PARECER TÉCNICO-CIENTÍFICO

Análise do Estudo de Impacto Ambiental do Projeto
Santa Quitéria de Mineração de Urânio e Fosfato da jazida de
Itataia, Ceará, 2025

10 de Abril de 2025

Figura 7 – Arranjo Geral do Projeto Santa Quitéria.

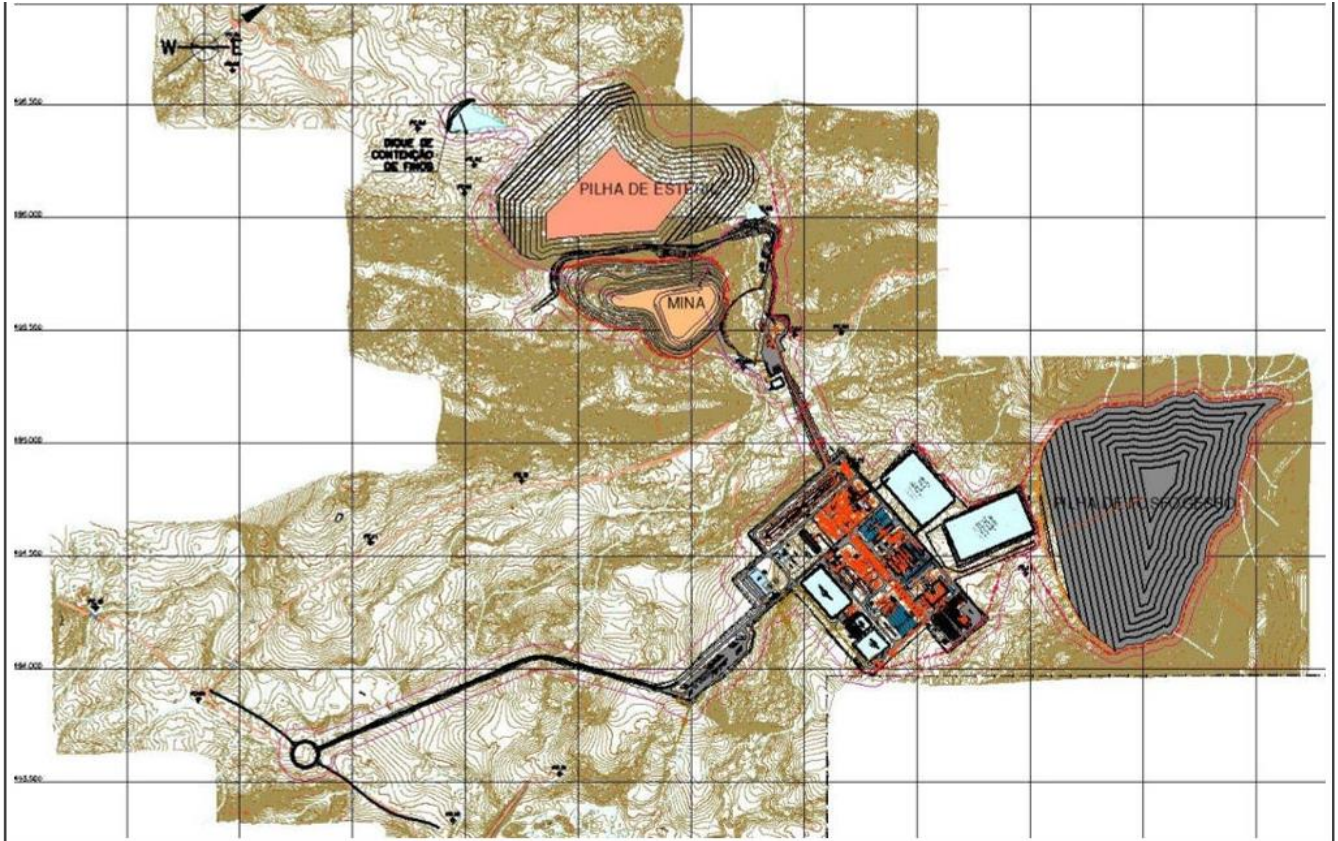
1. Não foi definido o perímetro de segurança da pilha de estéril, nem da pilha de fosfogesso e cal do PSQ no projeto estrutural, tampouco no estudo de estabilidade apresentado no EIA;
2. Foram concebidas estruturas destinadas às atividades de produção em área muito provavelmente inundada em caso de colapso da pilha de fosfogesso e cal, o mesmo ocorrendo com a opção locacional da cava da mina, muito provavelmente em área de inundação decorrente de eventual colapso da pilha de estéril, conforme pode ser observado nas figuras 7 e 8.

Figura 9 – Seção Transversal típica do pé da pilha de Fosfogesso e Cal mostrando sua conexão com a lagoa 5.

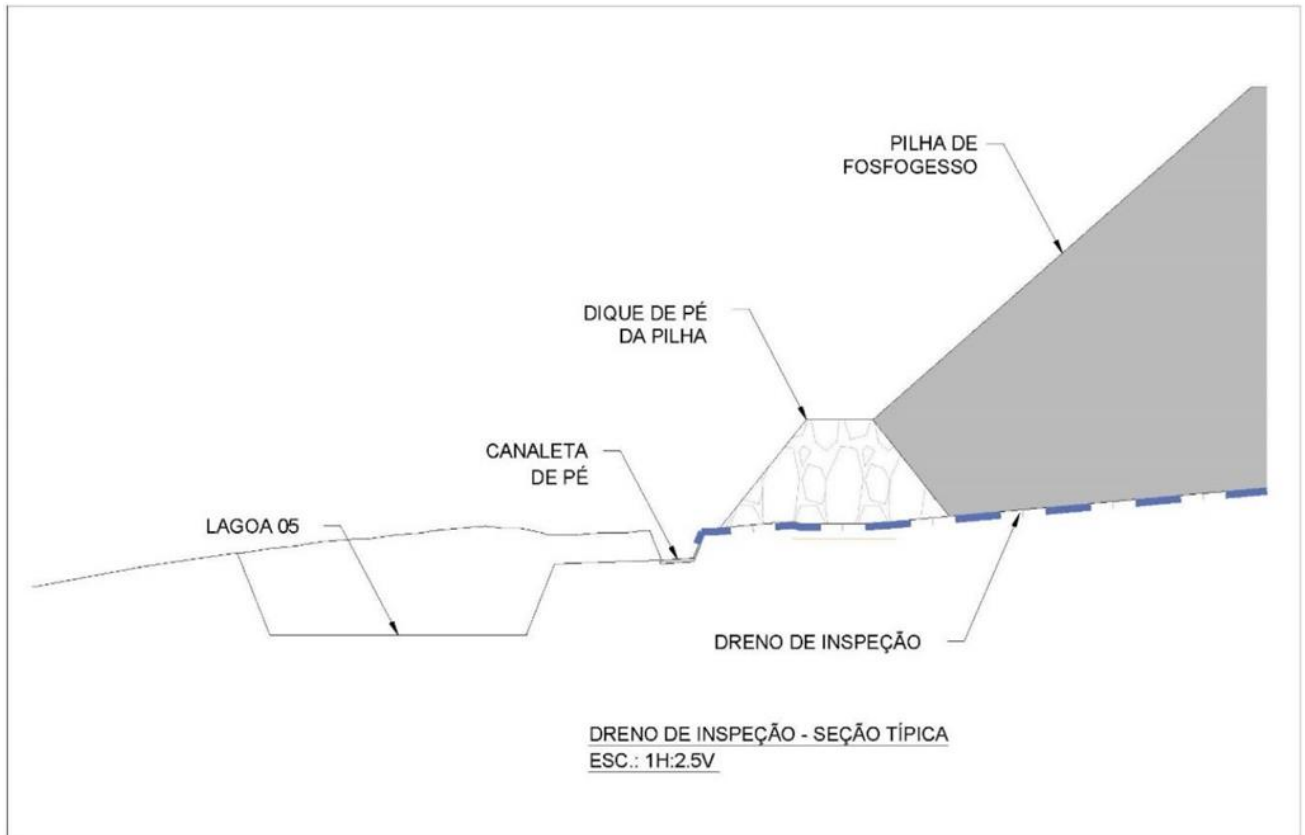
Destaca-se que a Lagoa 5, estrutura integrada à pilha de fosfogesso e cal (ver figura 9), foi classificada como área supervisionada segundo os critérios definidos pela CNEN para o controle radiológico (EIA, 2023, Vol. I, p. 424 – Quadro 9.5-14: Classificação das estruturas do PSQ pela CNEN para o controle radiológico). Ainda de acordo com o EIA, essa instalação está projetada para receber águas do sistema de drenagem e da pilha de fosfogesso e cal e fornecer efluentes para a Lagoa 1, que por sua vez abastece a Unidade de Beneficiamento Mineral (EIA, 2023, Vol. I, p. 473 – Quadro 9.7-1: Circuito de Recirculação das Águas e Efluentes do PSQ), o que evidencia sua vinculação com as atividades auxiliares à produção.
